# 改善箇所説明図

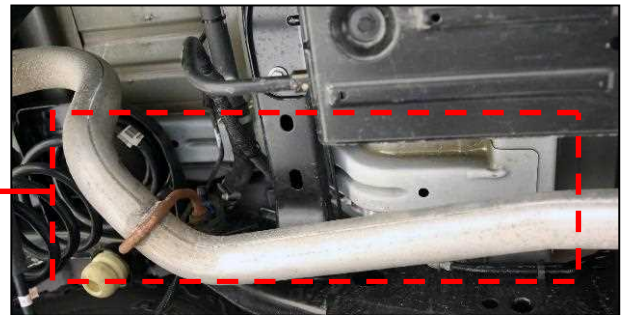
基準不適合発生箇所

後部座席を固定するためのアンダーボディアダーレールにおいて、製造工程の管理が不適切なため、防錆コーティングが施されていないものがある。そのため、当該レールが腐食し、後部座席の取付強度が低下して、後部座席を確実に固定できなくなるおそれがある。

全車両、アンダーボディアダーレールに打刻されている管理番号を確認し、対象となる車両は、アンダーボディアダーレールに防錆コーティングを施す。

識別 : 対策後のアンダーボディアダーレール外表面に黄色ペイントを塗布する。
